总平面图 变更前

总平面图 变更后

变更内容:

10#楼二层平面图 变更后

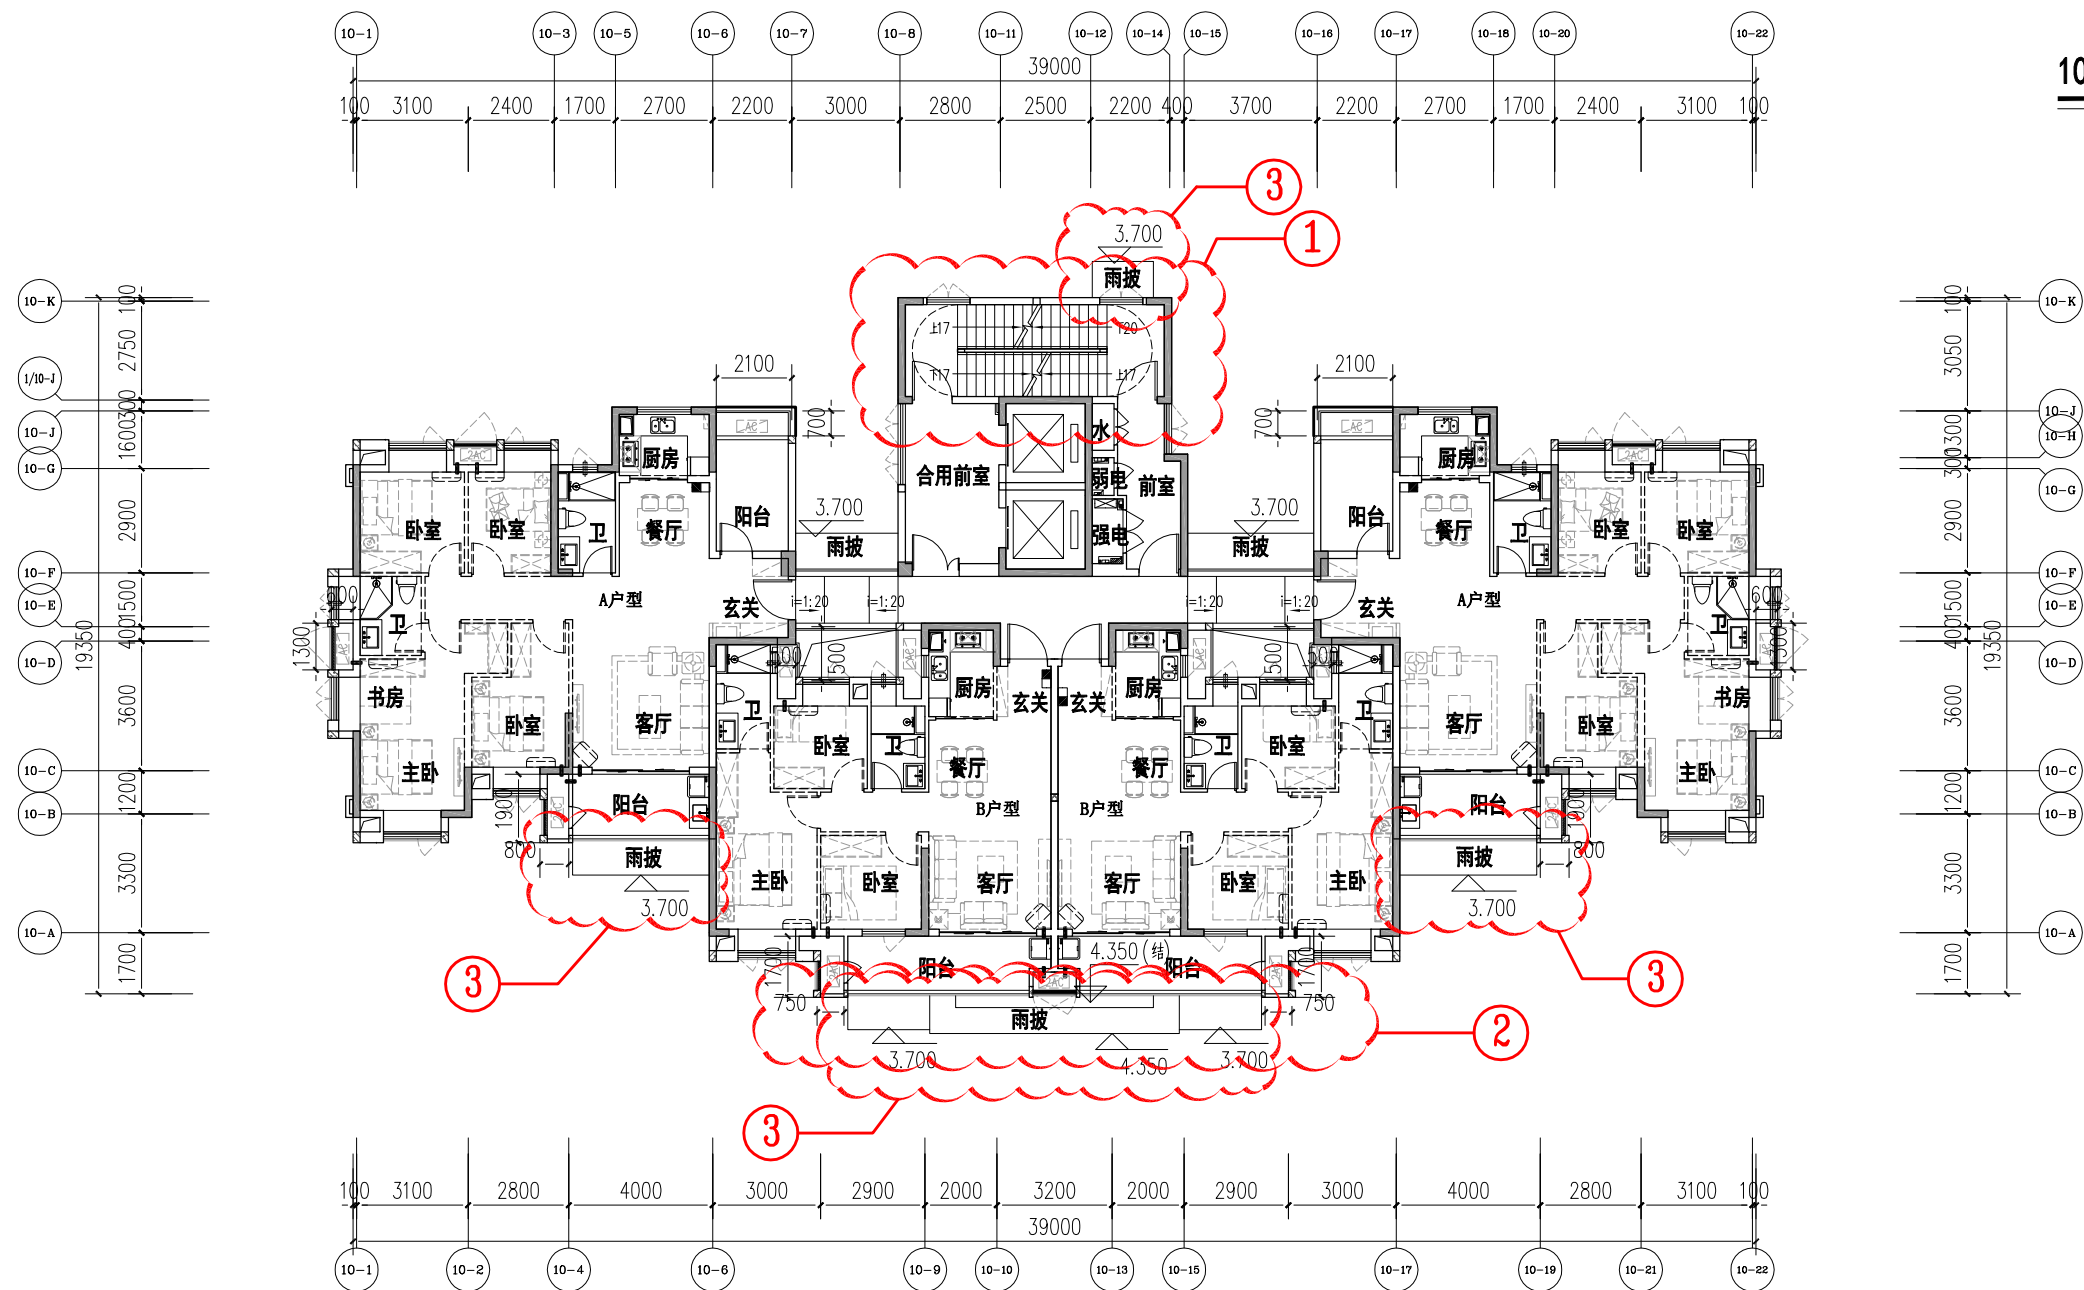
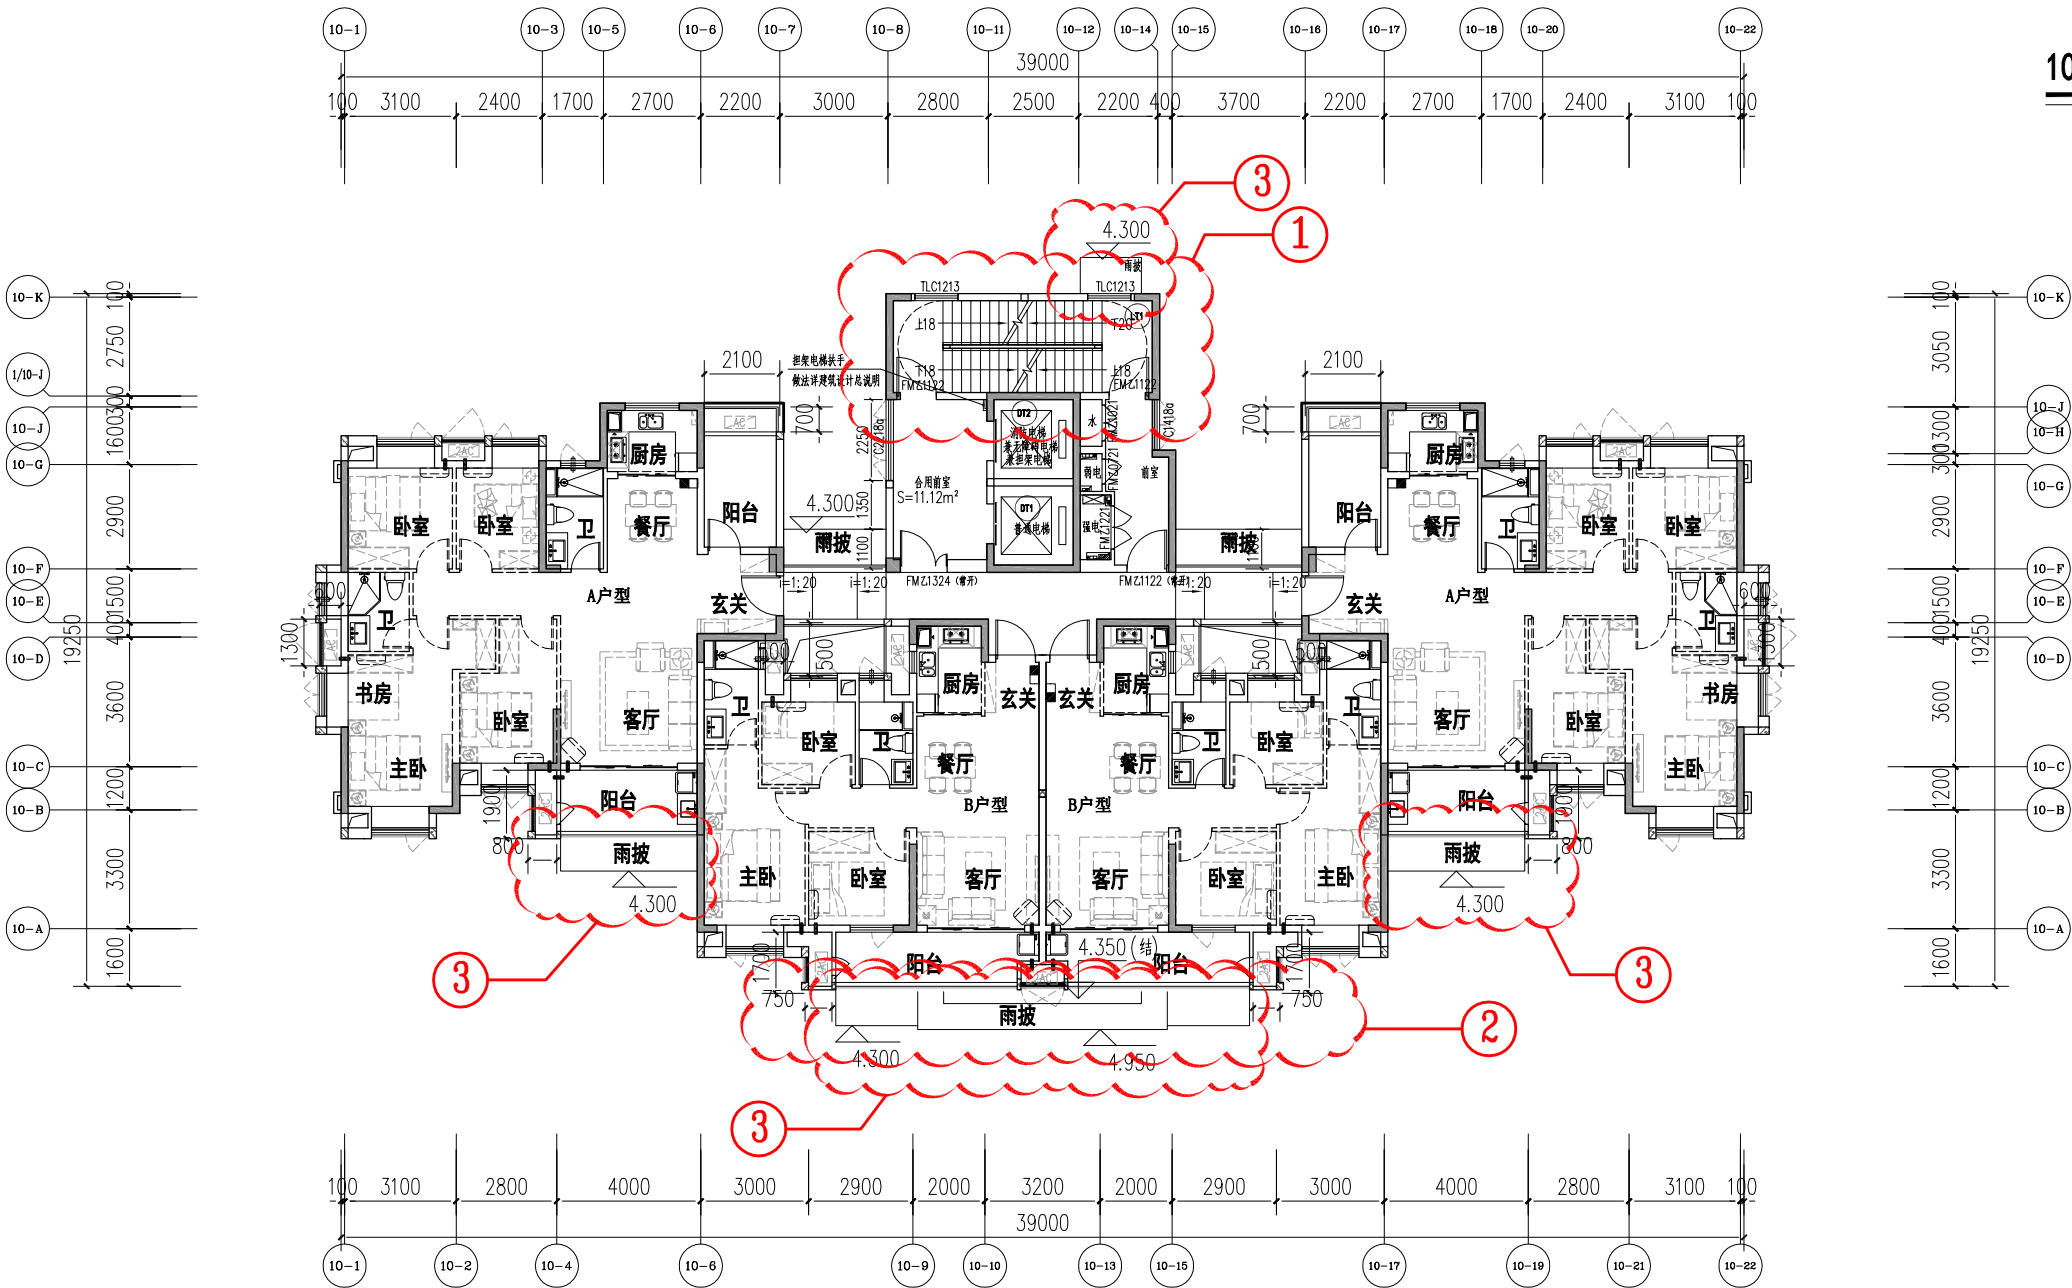
1:层高由2.9m改为3.0m, 楼梯踏步相应修改。

2:此区域阳台底板及造型墙体向10-A轴移100。

3:雨披标高相应调整。

10#楼三、四层平面图 变更后

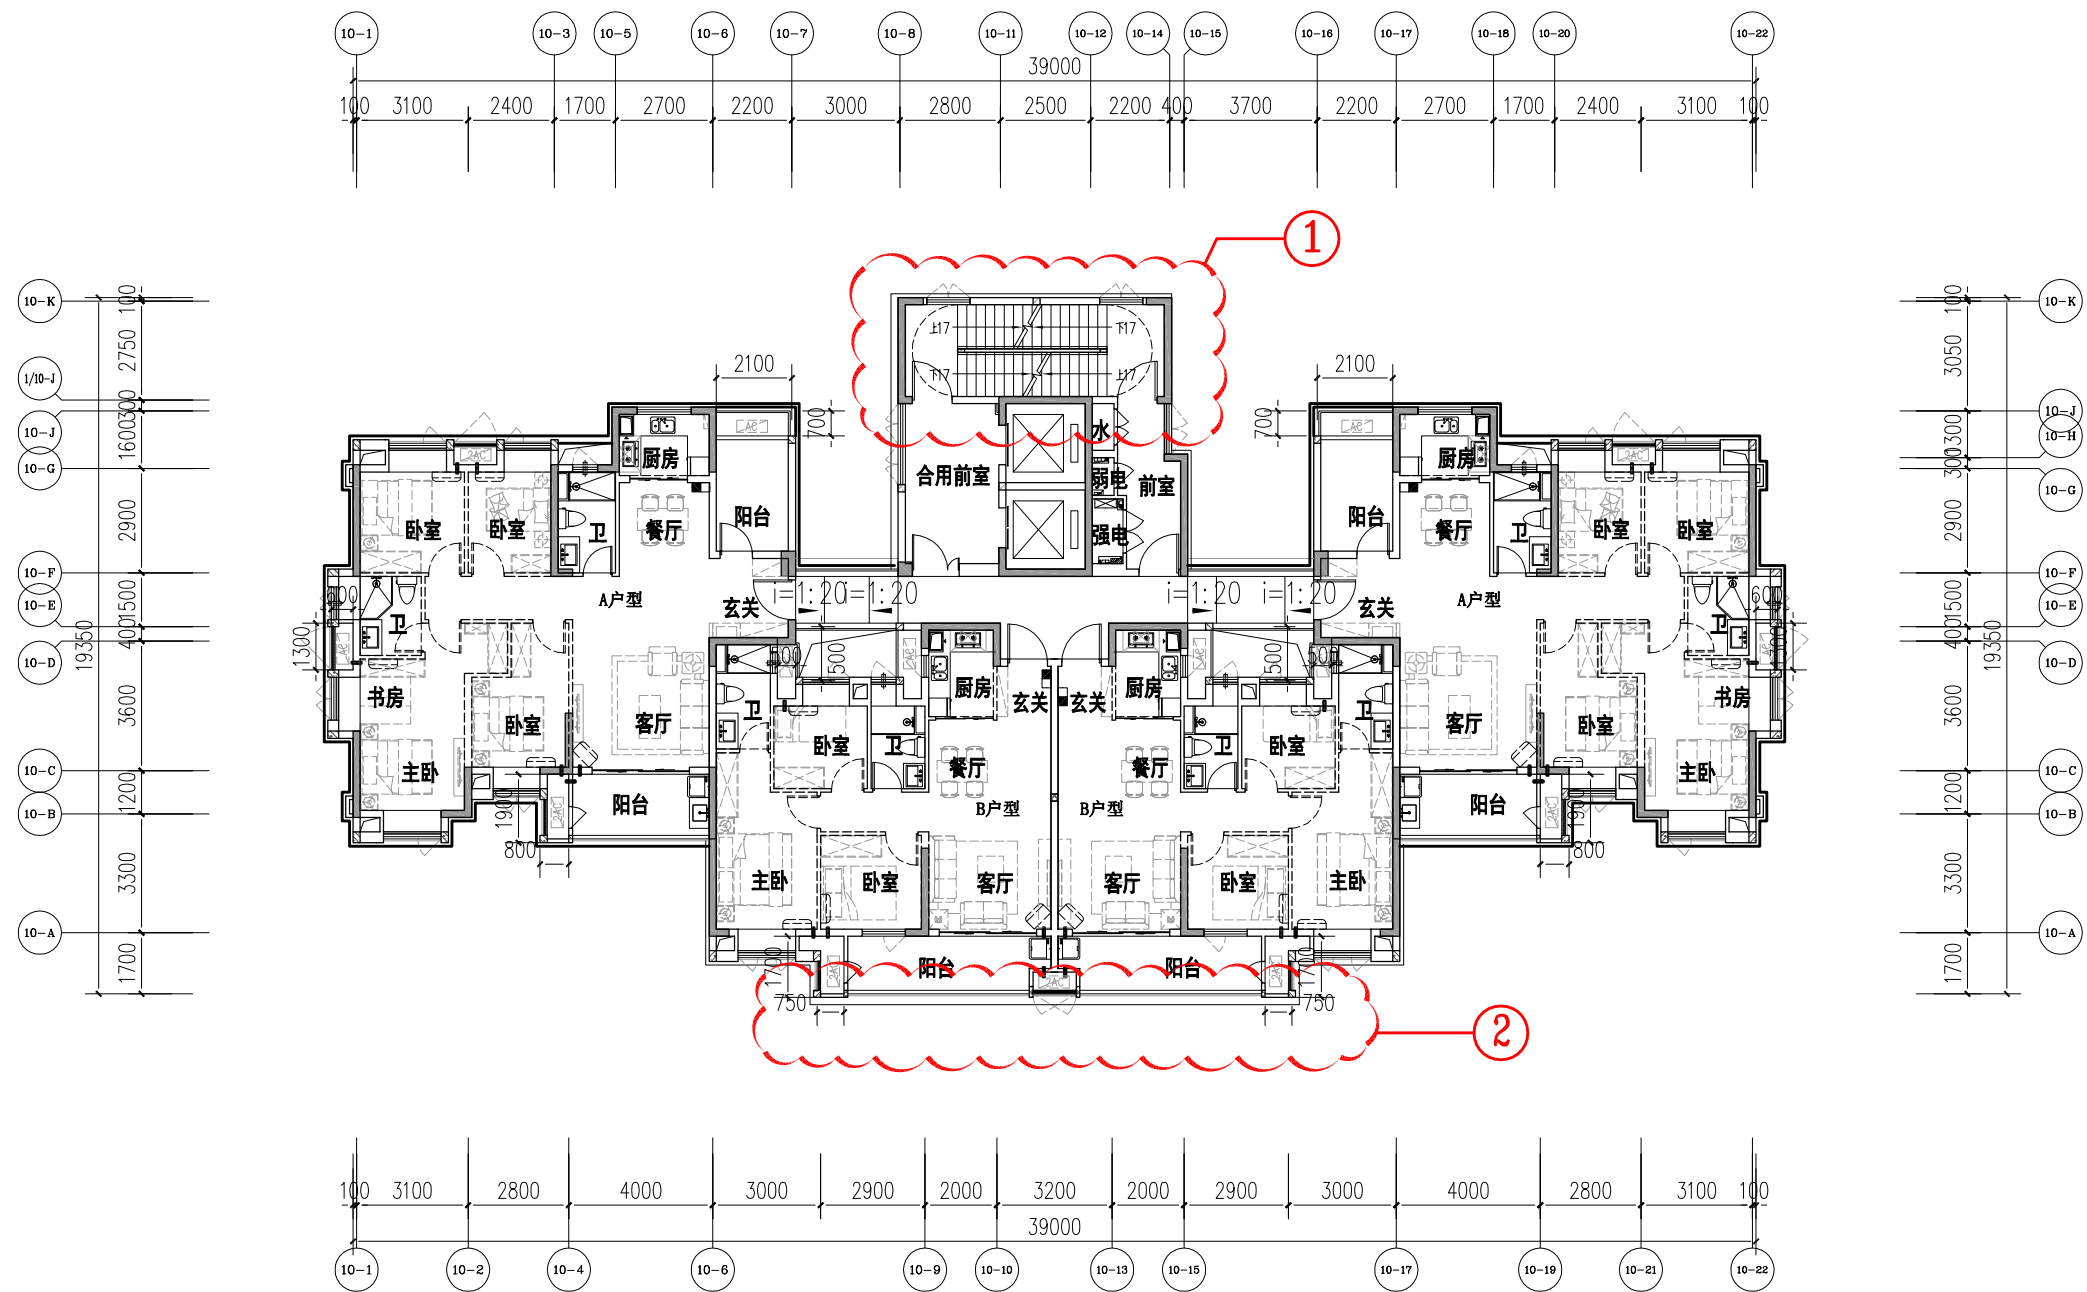
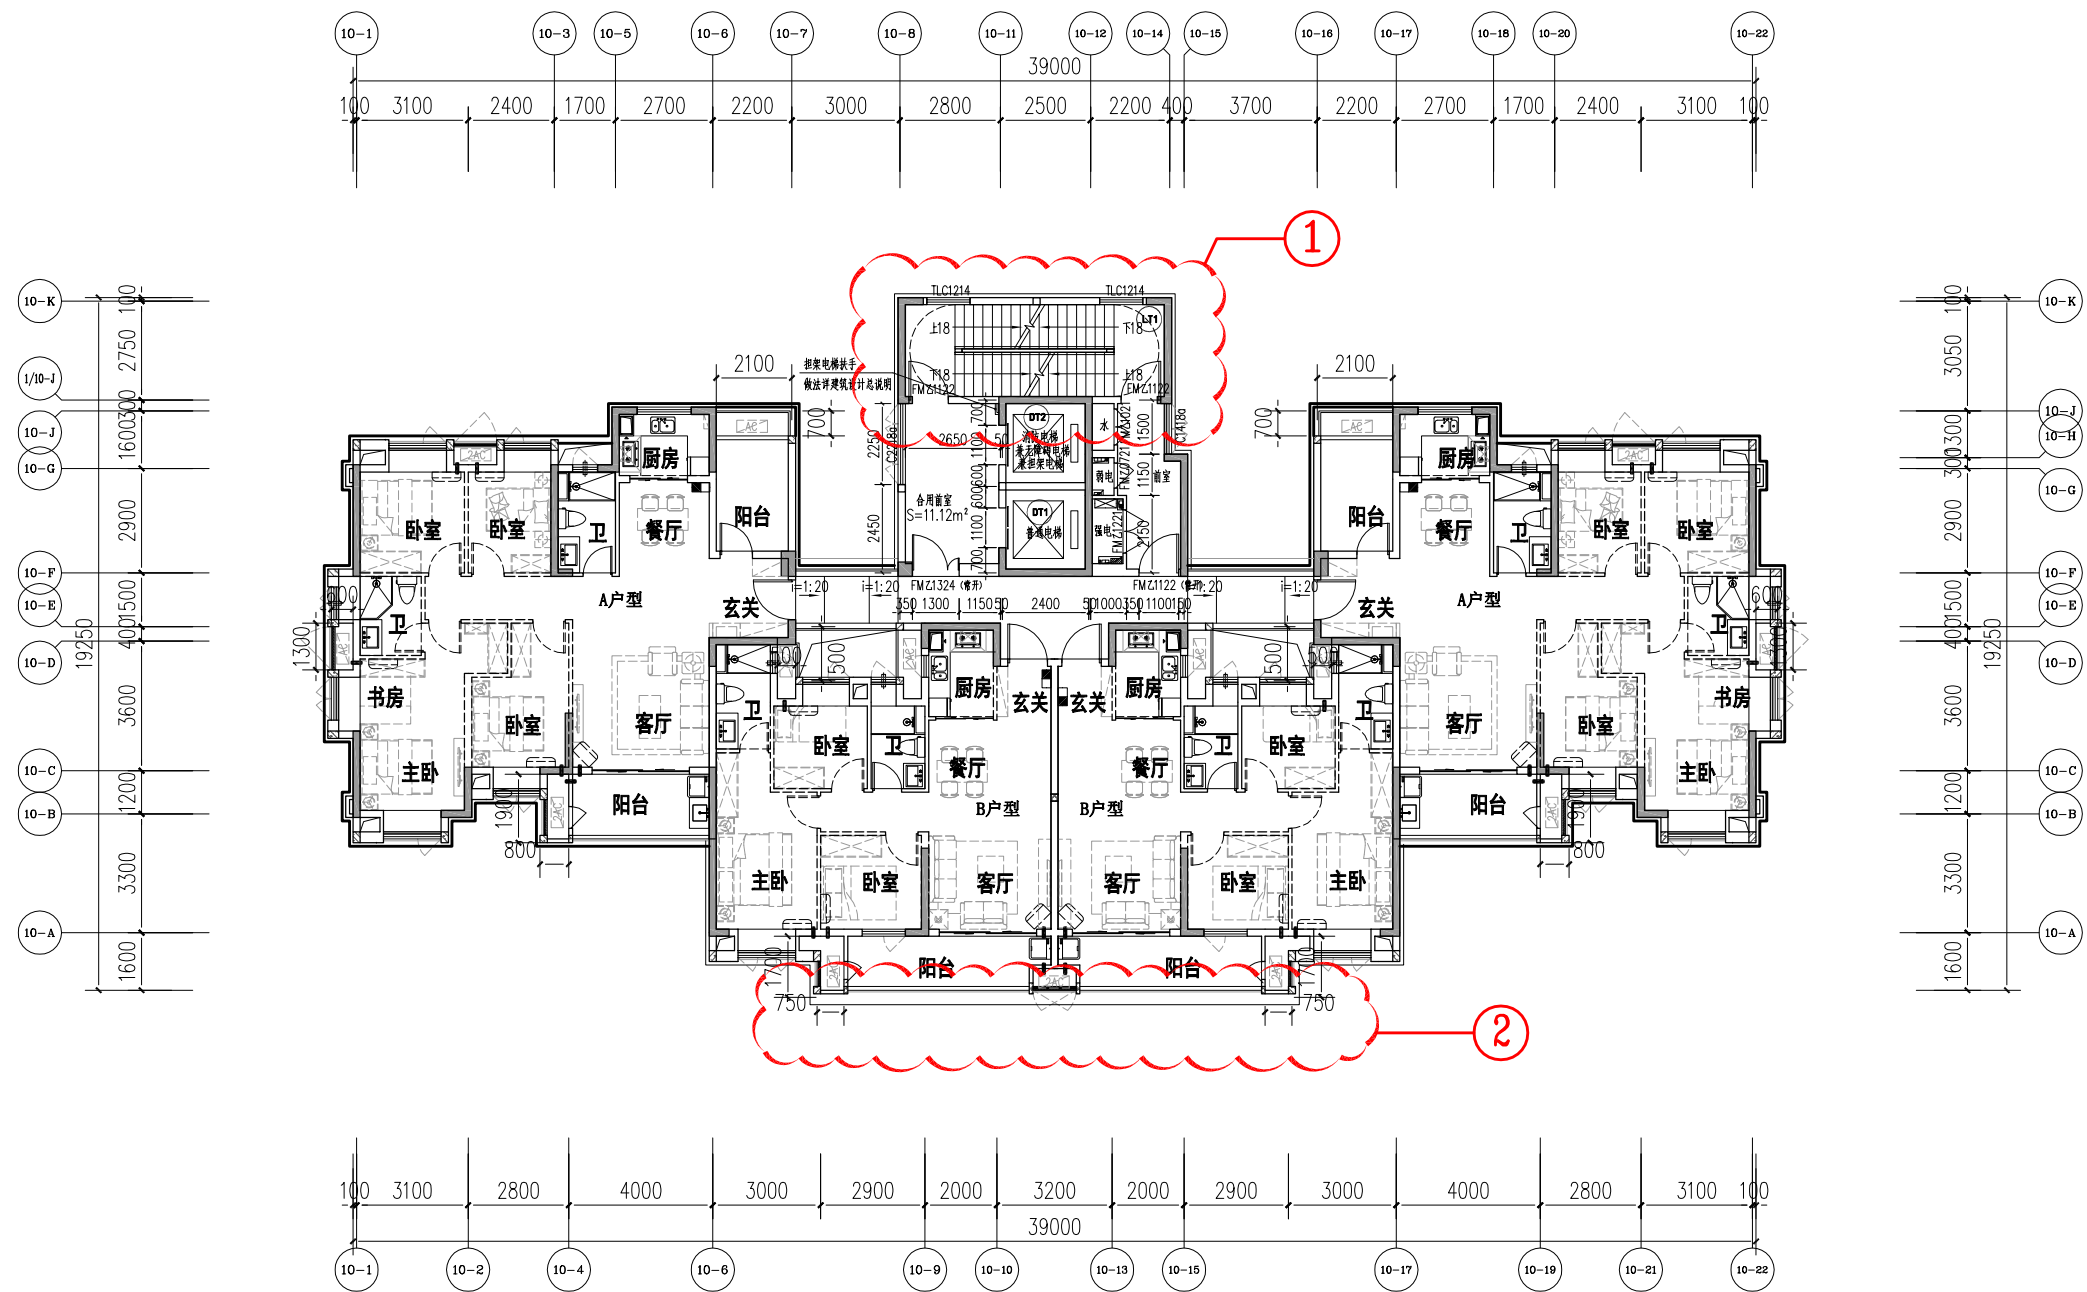
1:层高由2.9m改为3.0m, 楼梯踏步相应修改。

2:此区域阳台底板及造型墙体向10-A轴移100。
